Informacja o produkcji

Roto Patio Inowa

Schemat C: nowe numery zestawów elementów

Rys. 1
Sztancowanie na zasuwnicy skrzydła biernego

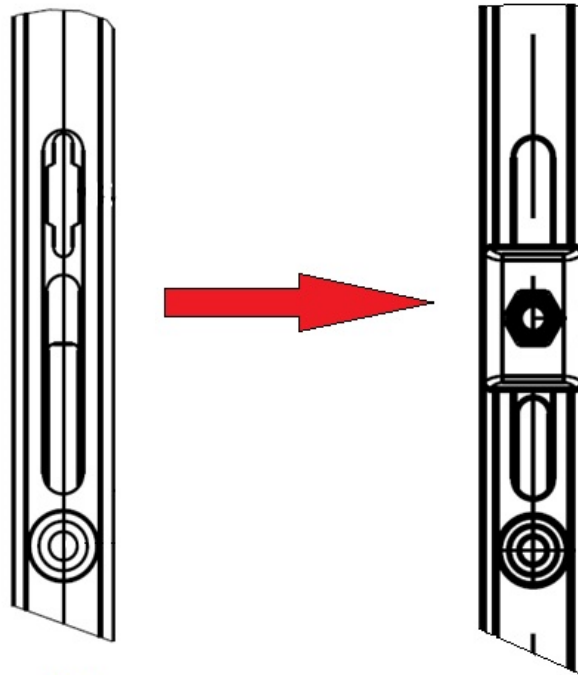
■ Zmiana spowodowana jest modyfikacją konstrukcji zasuwicy skrzydła biernego (rys.1). Zmiana w zasuwnicach odbywa się bez zmiany numerów SAP

■ W związku z tym zmienia się konstrukcja elementów poszczególnych zestawów do Schematu C w Roto Patio Inowa, a co za tym idzie, zmieniają się numery tych zestawów (rys. 2, rys. 3, rys. 4)

■ Dodatkowa śruba montażowa do mocowania elementów widocznych na rysunkach 2, 3 i 4 dołączona jest do każdego zestawu

SAP	Opis	PG	Zastępuje artykuł
833202	Zestaw elem. Schemat C 31.7 PIN	P92	817052
833201	Zestaw elem. Schemat C 31.3 PIN	P92	821509
861110	Zestaw elem. Schemat C 14 drewno PIN	P92	812038
